Engineering Change Notice(ECN)

ECN-D-2608-03

(SINGLE ROBOT DD MOTOR Specification Change)

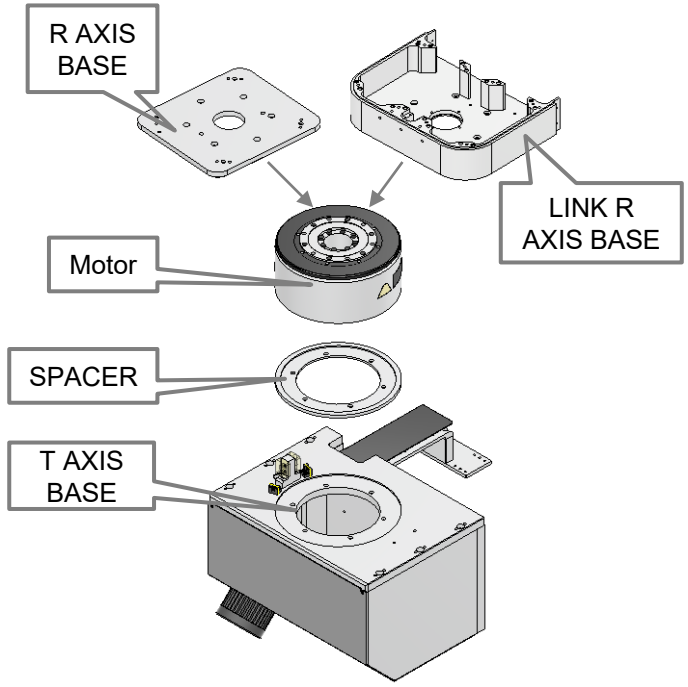
적용 장비 타입 Applicable project type	SINGLE ROBOT	적용 범위 Scope	■ 신규 발주분 (New order) □ 기발주분 (Previous order) □ 기출하장비 (Existing shipped equipment)
변경 사유 Reason for change	□ 고객 요청 (Customer request) □ 품질개선 (Quality improve) □ 원가절감 (Cost reduction) □ 생산성 향상 (Increase productivity) ■ 부품 단종 (Part discontinuation) □ 기타 (ETC)	ECR NO.	N/A
		ECN NO.	ECN-D-2608-03
변경 상세 사유 Detailed reason for change	10C 14C DD모터 수급 문제로 SINGLE ROBOT T AXIS DD모터 사양을 17C로 변경. **Change the SINGLE ROBOT T AXIS DD motor specification to 17C due to supply issues with the 10C and 14C DD motors.**		
변경 사항 Changes	변경 전(Before)	변경 후(After)

상세내용 Detail	10C : B-06-124 14C : B-06-123	17C : B-06-182
